タッチパネル・システムズ株式会社
〒222-0033
神奈川県横浜市港北区新横浜 1-19-20
SUN HAMADA BLDG.2F
電話:045-478-2161 Fax:045-478-2180
製品企画部

タッチモニターET1523L/ET1723Lの型番/仕様変更のお知らせ

IO ポートの違い

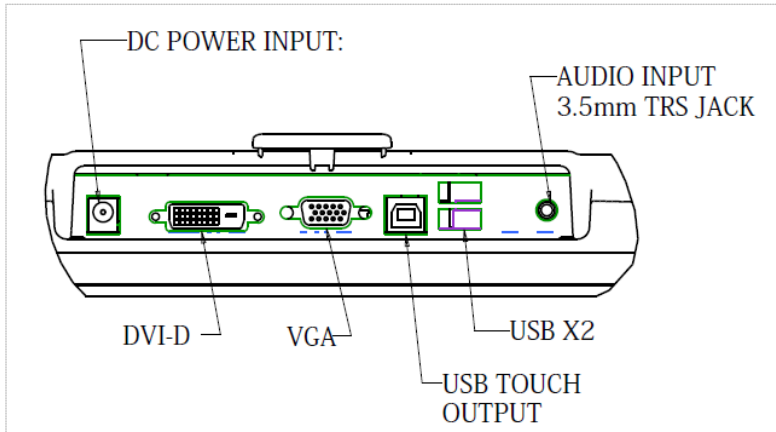
項目	終息製品	後継製品
HDMI 入力対応	なし	あり 備考)HDMI ケーブルは追加同梱されます。
対応タッチドライバー (Windows 版)	超音波表面弾性波方式 :Ver6.8.2 以上 投影型静電容量方式 :Ver6.8.4 以上 備考)HID 準拠のため Windows7 以降の場合 インストールなしでも動作します	超音波表面弾性波方式 :Ver6.8.2 以上(変更なし) 投影型静電容量方式:Ver7.1.0.3 以上 備考)HID 準拠のため Windows7 以降の場合イン ストールなしでも動作します
ヘッド部トップ位置の 周辺機器用接続	あり	なし
ユーザーガイド CD	同梱あり	同梱なし 備考)弊社ホームページに掲載されます。
製品シリアル番号	4文字目が "C"	4文字目が "5"

備考)IO ポートの違いは別紙を参照下さい。
